株式会社タカチ電機工業

製品仕様変更及び一部値下げのご案内

■ 仕様変更対象型番

■ 仕様変更内容：両端の折り曲げの廃止、板厚の変更

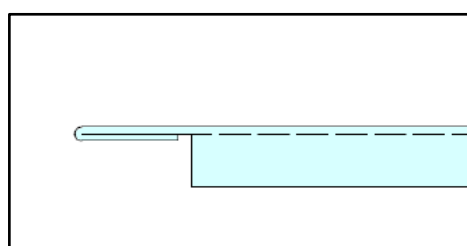
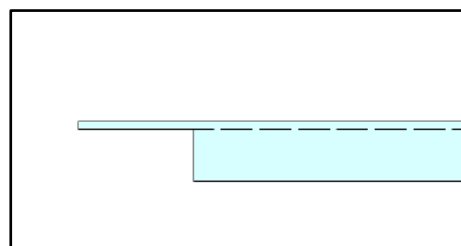
従来品の形状

従来品の板厚：t1.4

変更品の形状

変更品の板厚：t1.2

- 外形寸法、取付け穴寸法、表面処理に変更はございません。
- 変更理由については製品を安定して供給する為の変更になります。
- 変更日については従来品の在庫が無くなり次第、順次切り替えになります。
※価格については従来品・仕様変更品ともに2021年1月1日受注分より新価格になります。
- 2019-2020総合カタログからの型番の変更はございません。
